Plan Local d'Urbanisme Métropolitain

1.Note de présentation

Tome 2

Approbation du Plan Local d'Urbanisme métropolitain (PLUm) en Conseil Métropolitain	25 10 2019
Arrêtés des mises à jour n°1, n°2, n°3 et n°4	21 08 2020 ; 04 06 2021 ; 24 09 2021 et 18 07 2022
Approbation de la Modification Simplifiée n°1 du PLUm en Conseil Métropolitain	21 10 2021
Enquête publique de la Modification de Droit Commun n°1 du PLUm	01 06 2022 au 30 06 2022
Approbation de la Modification de Droit Commun n°1 du PLUm en Conseil Métropolitain

La modification du plan de zonage du PLUm**AVANT****APRÈS**

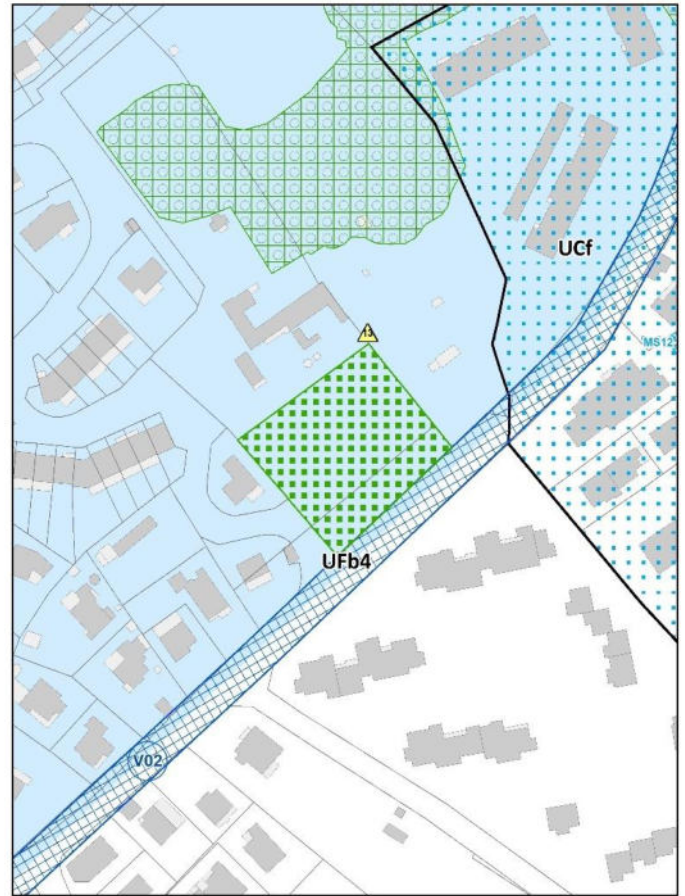
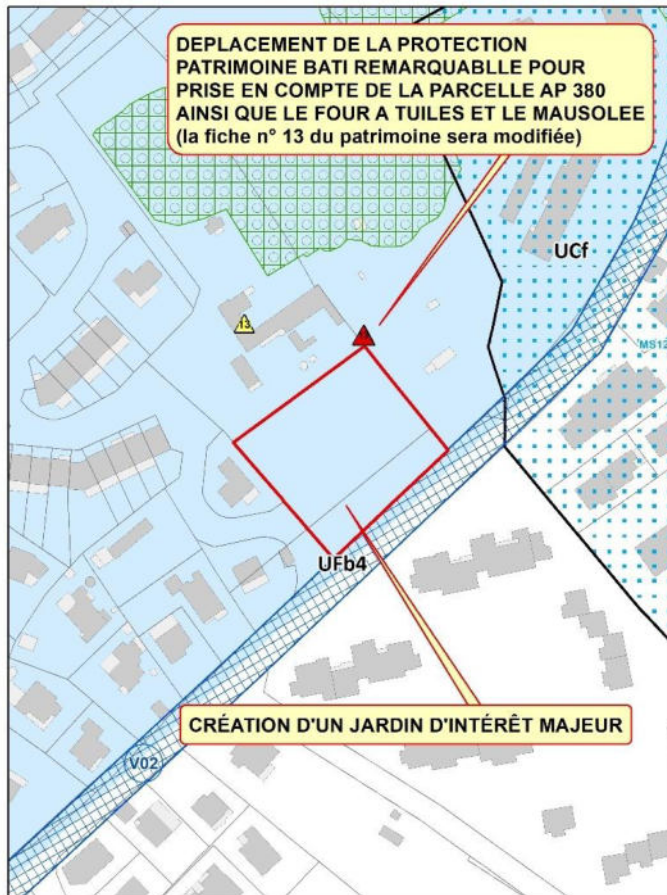
- du plan de zonage pour déplacer la protection « patrimoine bâti remarquable » afin de prendre en compte la parcelle cadastrée section AP n°380 et pour inscrire un jardin d'intérêt majeur sur la partie sud de la parcelle AP 268 et sur la totalité de la parcelle AP 245.

La modification du plan de zonage du PLUm**AVANT****APRÈS**

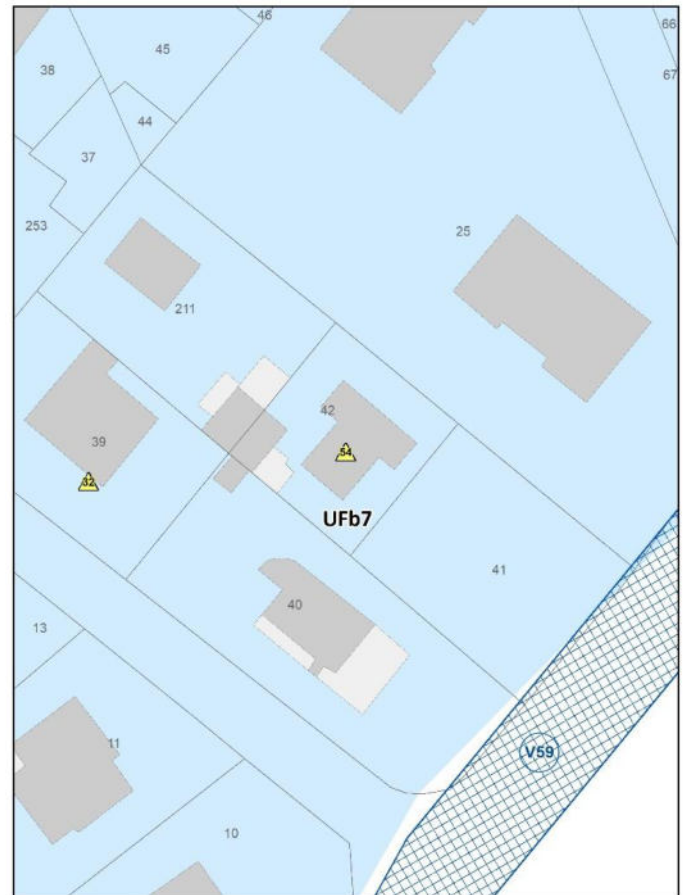
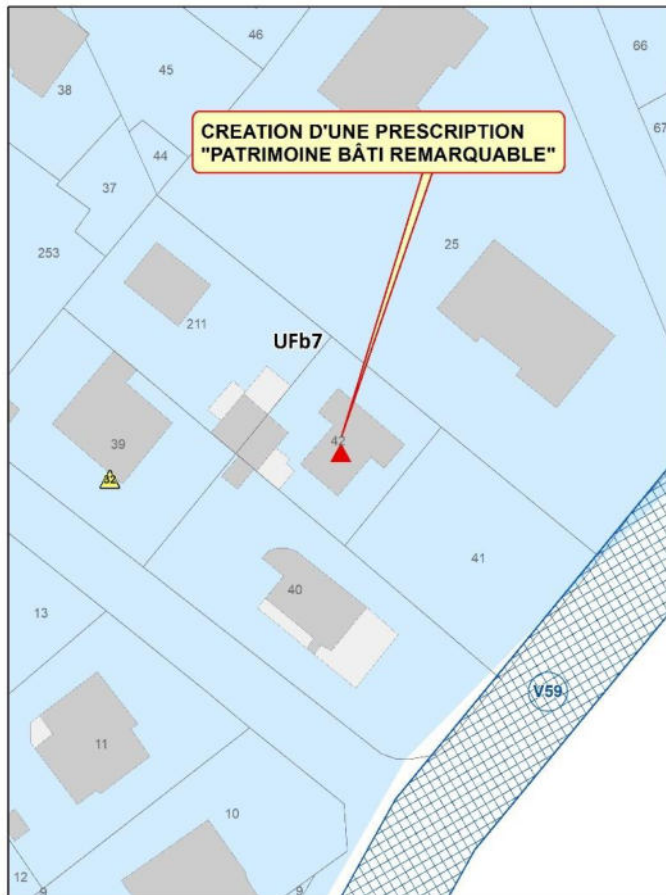
- de la liste des fiches et la création de la fiche n°54 du tome 2 de l'annexe patrimoniale du règlement du PLUm,
- du plan de zonage pour inscrire la protection « patrimoine bâti remarquable » sur les parcelles cadastrées section BL n°41 et 42.

La modification du plan de zonage du PLUm

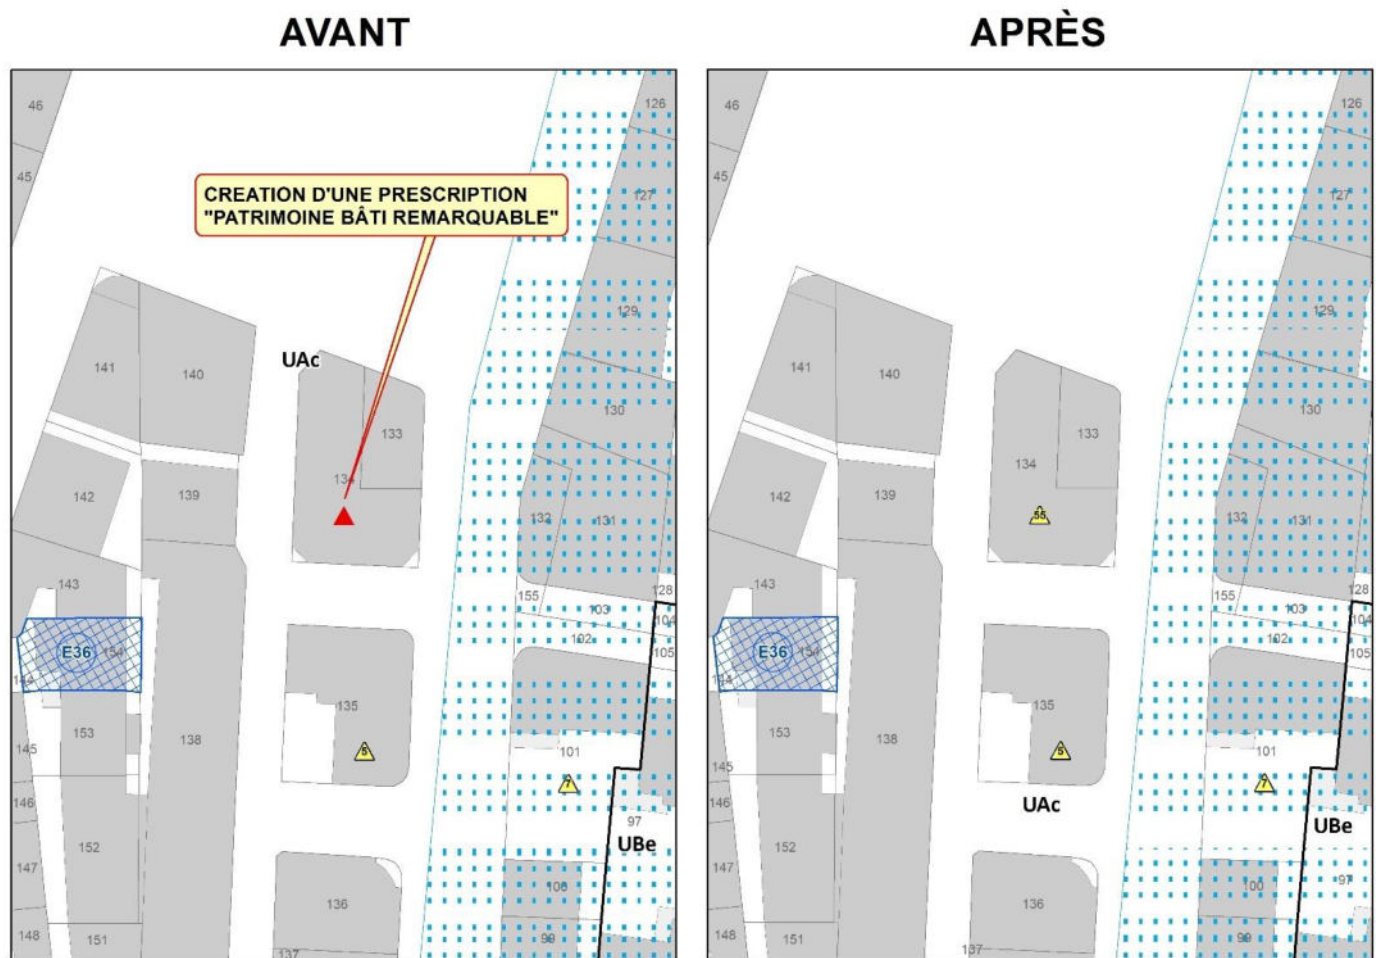
- de la liste des fiches et la création de la fiche n°55 du tome 2 de l'annexe patrimoniale du règlement du PLUm,
- du plan de zonage du PLUm pour inscrire la protection « patrimoine bâti remarquable » sur la parcelle cadastrée section BT n°134.

La modification du plan de zonage du PLUm

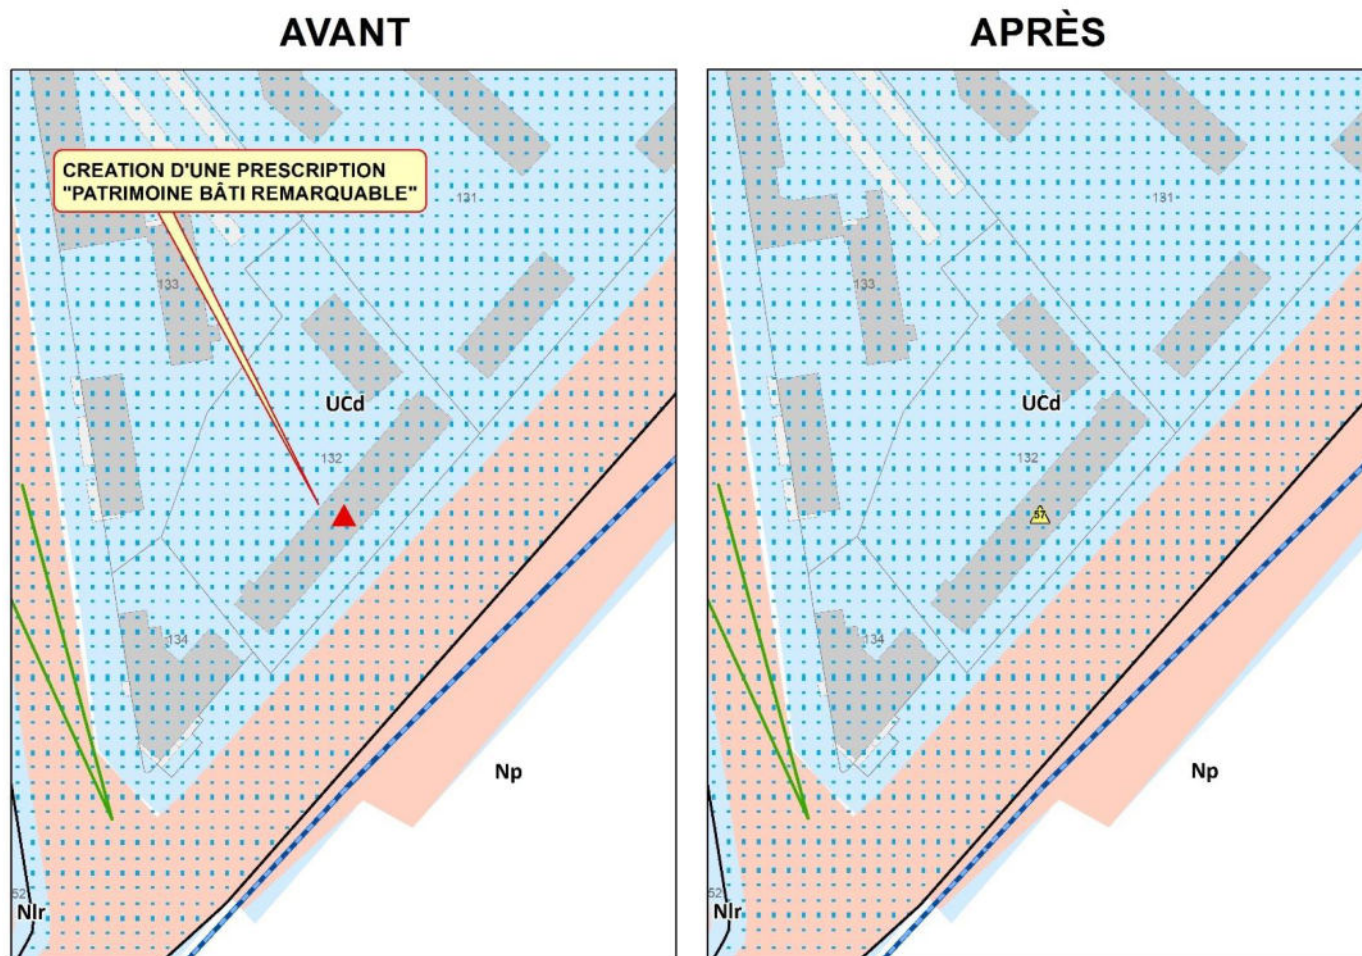
- de la liste des fiches et la création de la fiche n°57 du tome 2 de l'annexe patrimoniale du règlement du PLUm,
- du plan de zonage du PLUm pour inscrire la protection « patrimoine bâti remarquable » sur la parcelle cadastrée section BI n°132.

La modification du plan de zonage du PLUm**AVANT****APRÈS**

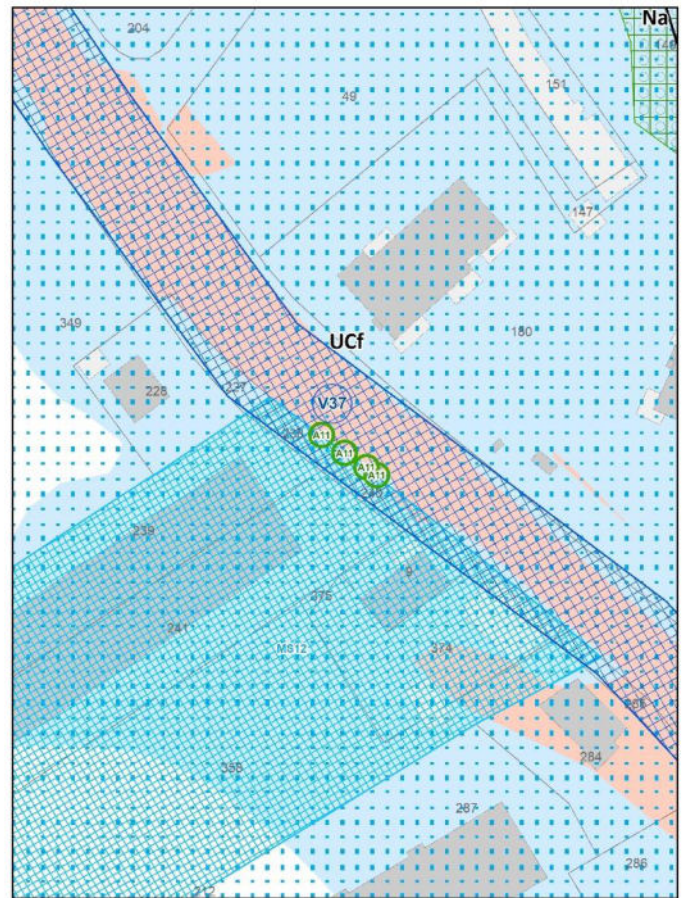
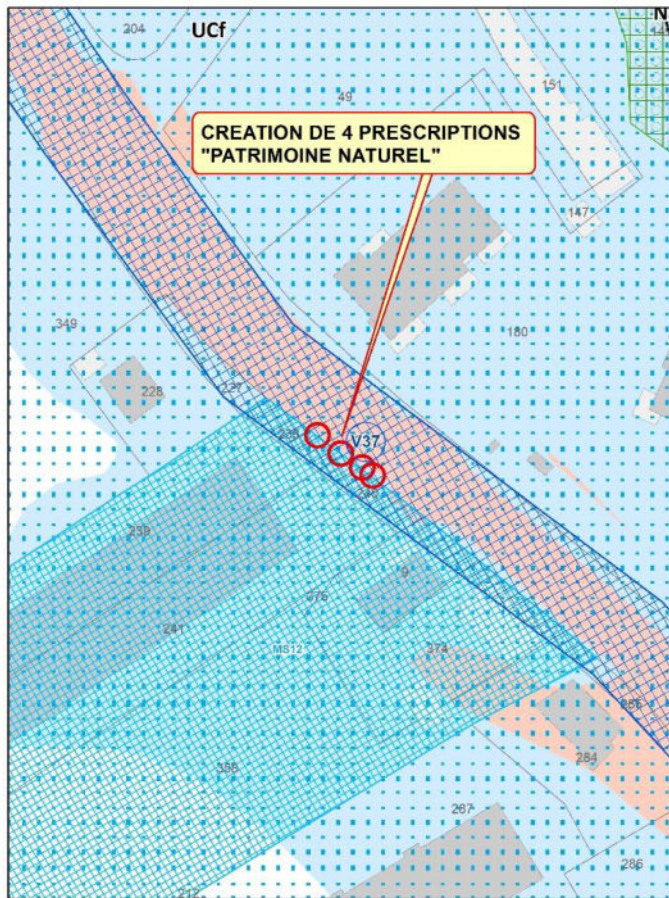
- de la liste des fiches et la création de la fiche A11 du tome 2 de l'annexe patrimoniale du règlement du PLUm,
- du plan de zonage du PLUm pour inscrire la protection « patrimoine naturel » sur les parcelles cadastrées section AT n°238 et n°240.

La modification du plan de zonage du PLUm

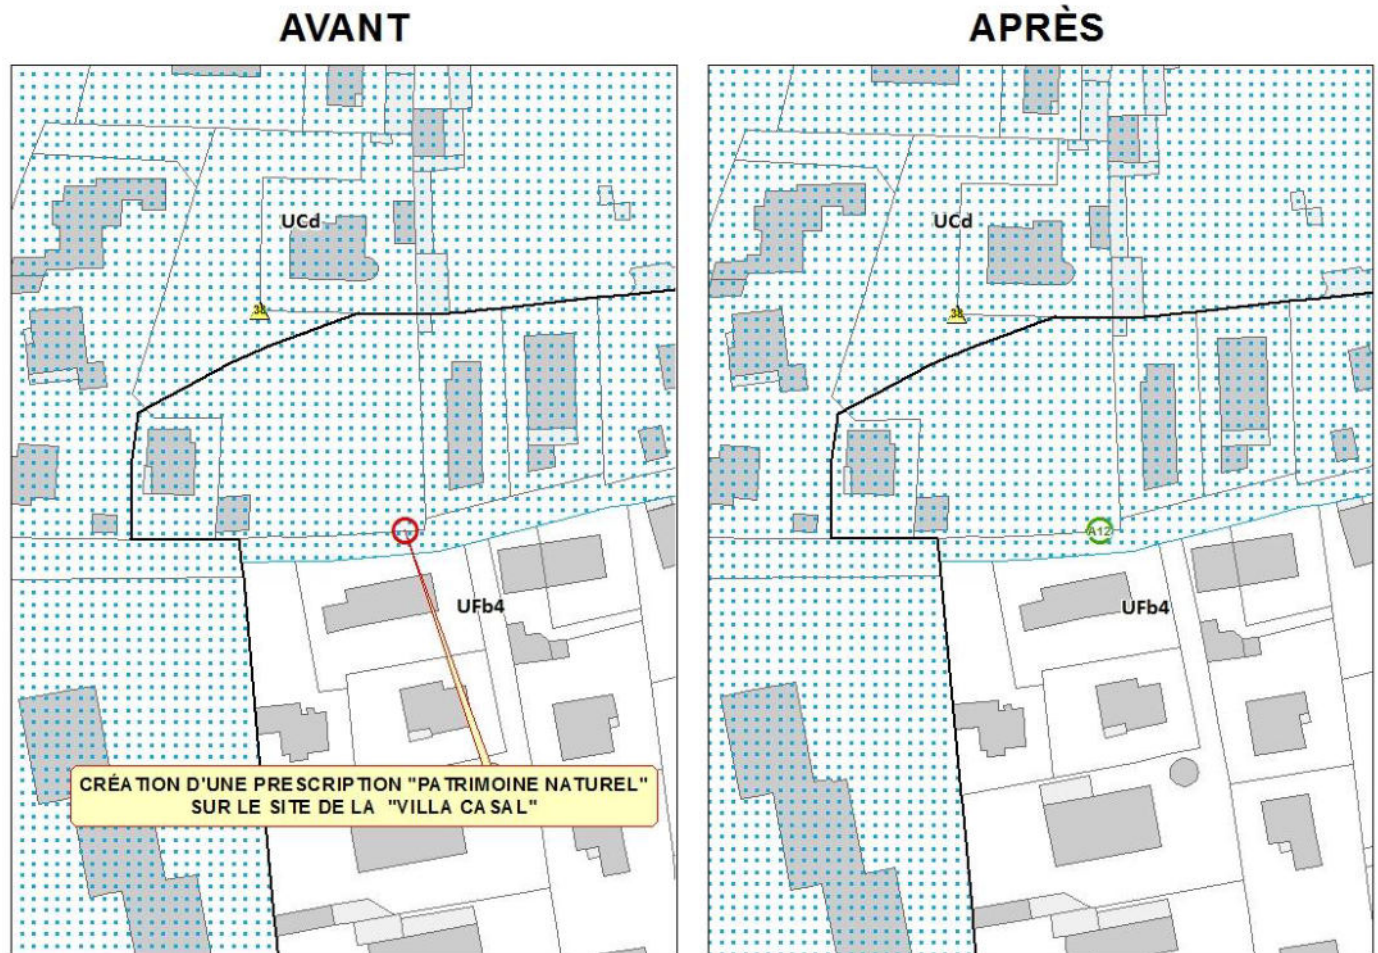
- de la liste des fiches et de la création de la fiche n°A12 du tome 2 de l'annexe patrimoniale du règlement du PLUm,
- du plan de zonage pour inscrire ce chêne en patrimoine naturel.

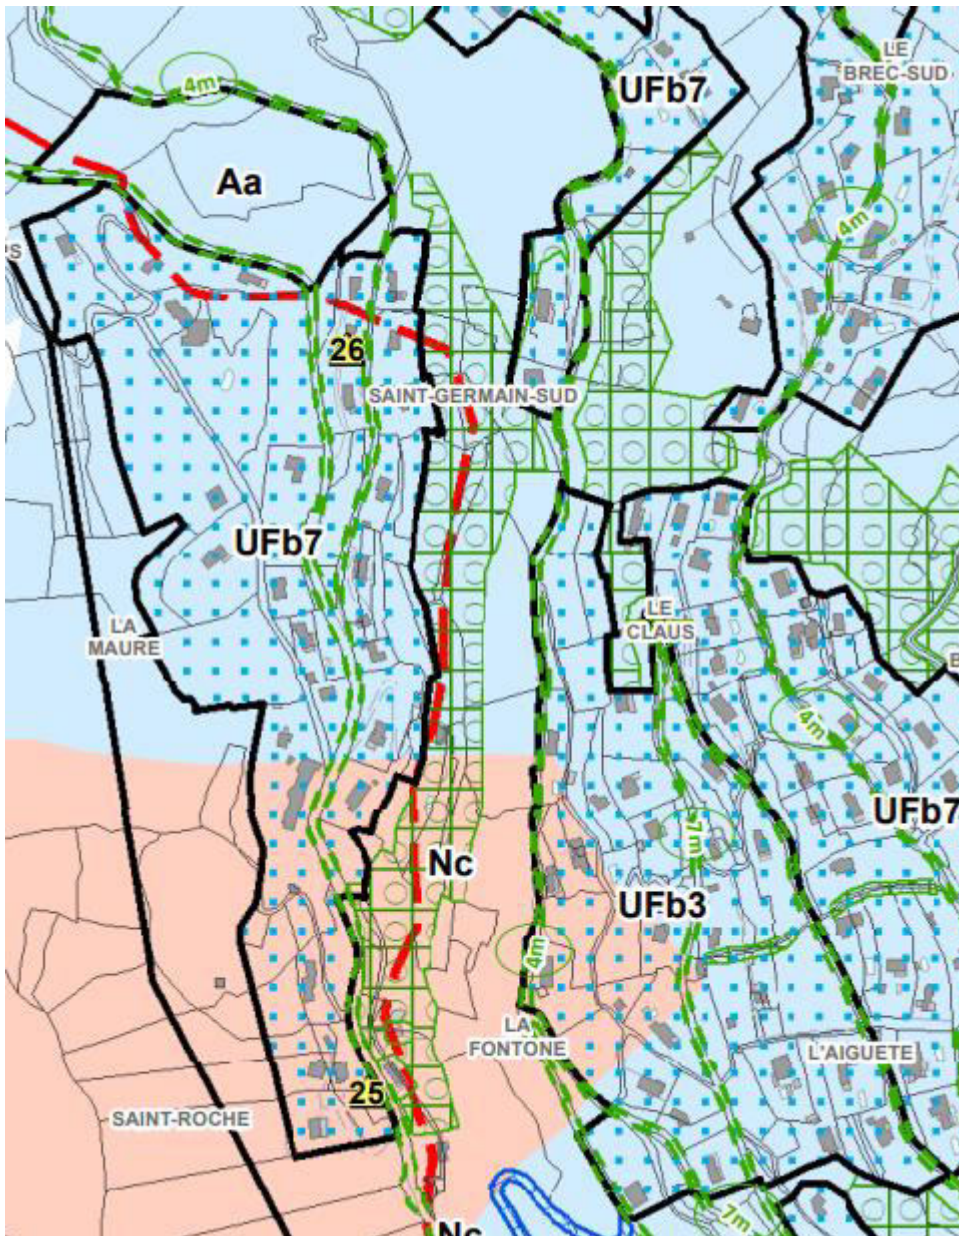
**Ainsi cette erreur matérielle sera corrigée comme suit dans l'OAP sectorielle de la commune :**
